X 線天文衛星「ひとみ」の

異常事象に関する小委員会

(第 2 回 H28.5.31)

第 26 回宇宙開発利用部会における指摘事項のうち  
小委員会にて検証を行う事項についての回答(A 改訂)

#### 【補足 I】分離部位における許容角速度の分析結果

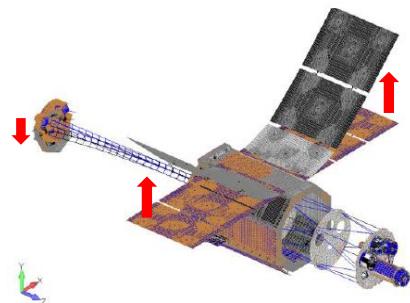
- 10 回転による分離を想定するのであれば、どのくらいで部位毎の分離をおこすのか解析結果を示すこと。

構体は打上げ時の厳しい荷重に晒されるため、太陽電池パドル(SAP)と伸展式光学ベンチ(EOB)は収納された状態で打ち上げられ、軌道上で展開・伸展される。そのため、これらの展開・伸展後の状態は他の部位と比較して外荷重に弱い。下表に、許容荷重を超える荷重を発生させる角速度(許容角速度)を解析で求めた結果を示す。

下図にZ軸回りの回転時のSAPの変形図を示す。図からSAP取付部に大きな曲げモーメントが生じることがわかる。一方、SAPのY軸回りの回転については、SAP取付部周辺に曲げモーメントが加わらないため、他の軸に比べて許容角速度がかなり大きくなるので省略した。

EOBのX軸及びY軸回りについては、HXIプレートとそれに搭載されている観測機器が回転によってEOBを引っ張り、EOBの22段の各段の縦部材にほぼ同じ引張荷重が生じるため、各段の許容角速度もほぼ同じになる。

部位	回転軸 (注)	許容角速度 [deg/s]	許容荷重逸脱部位
SAP	Z 軸	約 150	SAP 取付部周辺
	X 軸	約 150	SAP 取付部周辺
EOB	Z 軸	約 125	EOB 衛星側取付部
	X 軸	約 90	EOB 各段
	Y 軸	約 90	EOB 各段
